島根原子力発電所 2号炉 津波による損傷の防止

「津波発生時の運用対応について」

(コメント回答)

令和 2 年 7 月
中国電力株式会社

津波発生時の運用対応及びプラント対応について（1 / 2）

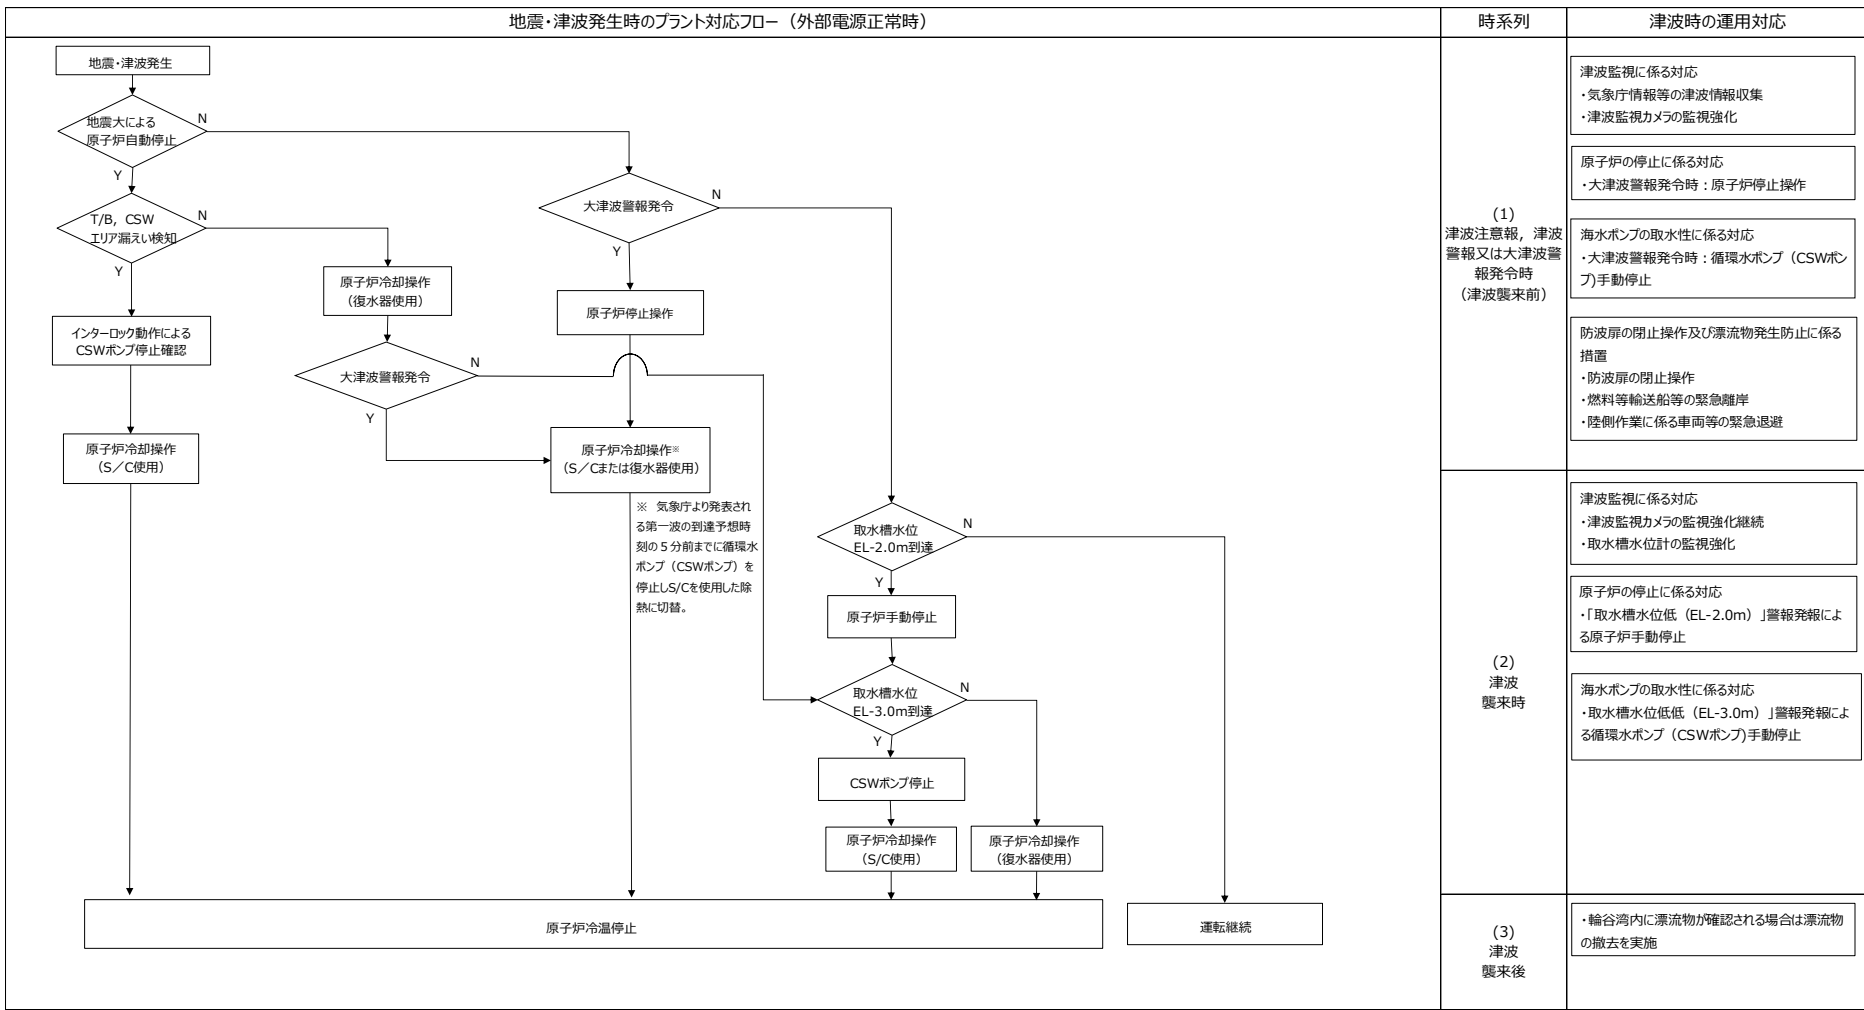
No.	審査会合日	コメント内容	回答頁
72	R元.12.24 (保管場所 及びアクセス ルート)	・防波壁の閉運用について、設備対応も含めて耐津波設計方針の審査で詳細を説明するとともに、その結果をアクセスルートの資料にも反映すること。	P. 3
86	R 2 .1.28	・大型送水ポンプ車が基準津波による水位変動及び砂移動に対して機能維持する設計について、津波時の大型送水ポンプ車の使用状況を踏まえて、津波時における運用方針を整理して説明すること。	P. 4 , 5

- ▶ 津波発生時には、速やかに湾岸及び取水槽廻りから待避するよう所内通信連絡設備により周知し、所員は高台(EL11.9m以上)に待避を行う運用としており、以降は、津波に関する情報（津波到達予想時刻、津波規模、津波監視カメラによる津波の状況等）を確認し、作業安全が確認されるまでは、湾岸及び取水槽廻りでの作業は実施しない。
- ▶ 津波発生時の運用対応については、津波襲来状況に応じ以下のとおりとしている。

時系列	津波時の運用対応
津波注意報、津波警報又は大津波警報発令時 （津波襲来前）	<p>【津波監視に係る対応】 気象庁から発信される津波情報も含め、津波に関する情報を収集するとともに、津波監視カメラによる津波襲来状況の監視を強化する。</p> <p>【原子炉の停止に係る対応】 大津波警報が発令された場合は、原子炉の停止操作及び原子炉の冷却操作を開始する。</p> <p>【海水ポンプの取水性に係る対応】 大津波警報が発令された場合は、原則として※¹、気象庁より発表される第一波の到達予想時刻の5分前までに循環水ポンプを停止する。</p> <p>【防波扉の閉止操作及び漂流物発生防止に係る対応】 荷揚場（防波壁外）で作業を実施している場合は、作業を中断し、原則として※²、燃料等輸送船の緊急離岸、陸側作業に係る車両等の緊急待避及び防波扉の閉止操作を実施する。</p>
津波襲来時	<p>【津波の監視に係る対応】 津波監視カメラによる津波襲来状況の監視を継続するとともに、取水槽水位計による取水槽水位の監視を強化する。</p> <p>【原子炉の停止に係る対応】 取水槽水位が「取水槽水位低」（EL-2.0m）まで低下した場合は、原子炉を手動停止し、原子炉の冷却操作を開始する。</p> <p>【海水ポンプの取水性に係る対応】 取水槽水位が「取水槽水位低低」（EL-3.0m）まで低下した場合は、循環水ポンプを停止する。</p> <p>【大型送水ポンプ車の取水性に係る対応】 重大事故等時に海水を取水する大型送水ポンプ車は、基準津波により想定される引き波最大水位及び水位変動による浮遊砂に対しても取水可能であることを確認している。</p>
津波襲来後	<p>【漂流物の撤去に係る対応】 津波注意報、津波警報又は大津波警報解除後、巡視点検等により取水口を設置する輪谷湾内に漂流物が確認される場合には、必要に応じて漂流物を撤去する。</p>

※¹ 敷地近傍の地震による津波が発生した場合は、津波が敷地に到達するまでの時間が短く、循環水ポンプ停止操作前に襲来する可能性がある。なお、海域活断層から想定される地震による津波に対して、取水槽水位が非常用海水冷却系の海水ポンプの取水可能水位を下回らないことを確認している。

※² 燃料等輸送船の緊急離岸や陸側作業に係る車両等の緊急待避については、作業完了までに津波が到達する可能性がある場合は実施しない。防波扉については、人員の安全を優先し、可能な範囲で扉の閉止操作を実施する。なお、海域活断層から想定される地震による津波は荷揚場に遡上することなく、陸側作業に係る車両等は漂流物になることはない。また、燃料等輸送船は荷揚場に係留されており漂流物となることはない。
